健康福祉委員会資料

資料１ 川崎病院医療機能再編整備の進捗状況について

川崎病院医療機能再編整備の進捗状況について

図4：浸水対策

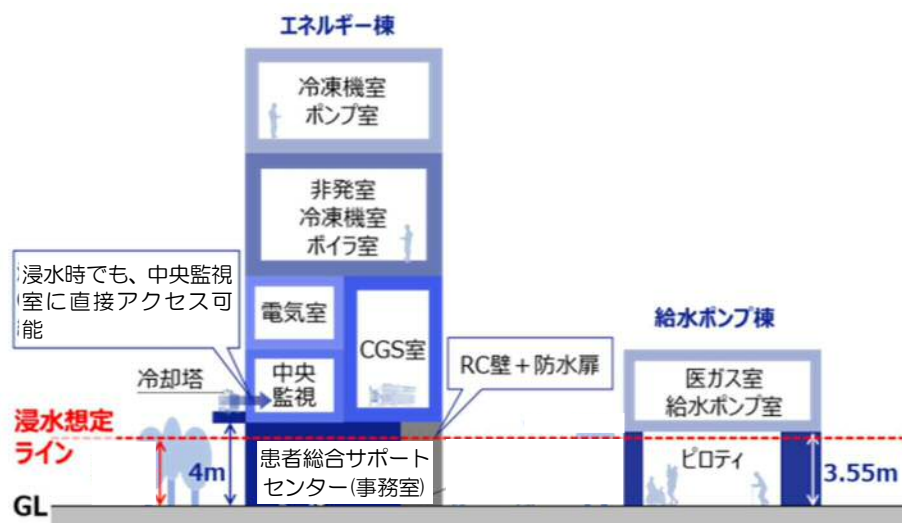
- ・高潮時の想定浸水深以上に設備を設置（図4）

図5：1階平面図

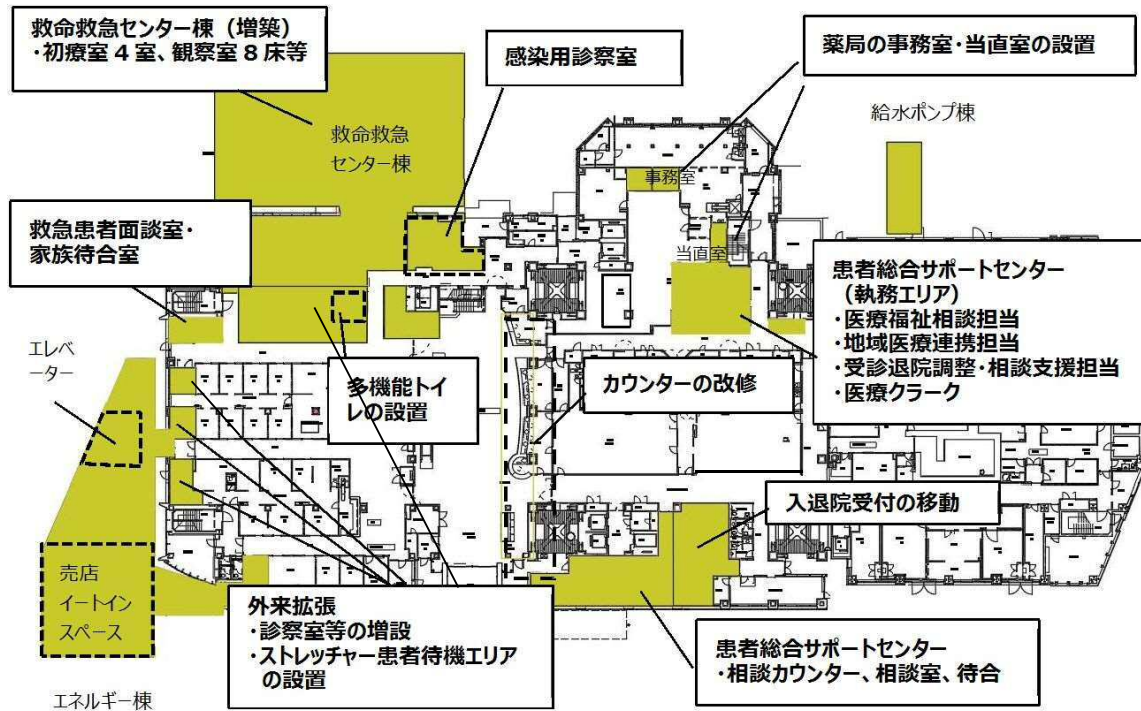
- ① 救命救急センター棟（新築棟）の内容を再精査した結果、1階にER（救急救命室）を、2階に救命病棟を整備し、既存棟と1階で接続します。
基本計画では、新築棟と既存棟は1階と2階で接続するとしていましたが、既存棟での診療の継続性や経済性等を再精査し、既存棟において既存不適格^{*}への対応を不要とする1階のみでの接続となりました。
また、既存棟にある現在のERは、救急受付や救急外来待合スペース、診察室（感染症疑いのある患者用）等に改修します。
※既存不適格…既存棟は、建築当時の建築基準法等に基づき建築されており、その後の関係法令等の改正により既存不適格建築物となっている。増築等を行う場合は、現行法に適合するように改修等が必要になる。

- ② エネルギー棟についても、基本計画では、1階から3階で既存棟と接続することとしていましたが、既存棟の既存不適格への対応を不要とする1階のみでの接続となりました。
- ③ 既存棟3階にある患者総合サポートセンター事務室を、エネルギー棟1階に移設し患者サポート機能を1階に集約します。
基本計画では、エネルギー棟1階に、売店とイートインスペースを整備する予定でしたが、利用者の利便性等を考慮し、イートインスペースは昨年3月に撤退した喫茶施設の跡地（既存棟2階）に整備することとし、売店は現在の位置から変更しないこととしました。

- ④ 基本計画で正門付近の保育棟内に整備するとした救急ワークステーションは、現場への医師の出動の即応性を高めるため、新たに整備する救命救急センター棟内の1階に整備することとしました。
- ⑤ 既存棟の1階から3階の廊下やスタッフルームを改修し、外来診察室を8室（1階3室、2階3室、3階2室）増設することとしていましたが、診察室の使用を具体的に精査し5室（1階1室、2階2室、3階2室）増設することとしました。

- ⑥ 多機能トイレは、1階外来の既存トイレを改修し整備することとしていましたが、改修期間中の外来患者等の1階トイレの利用に支障が生じることから、他の既存トイレを多機能トイレに改修することとしました。
- ⑦ 診療機能を低下させないため、既存棟の改修は、採血室等を仮設で運用しながら進めることとしました。
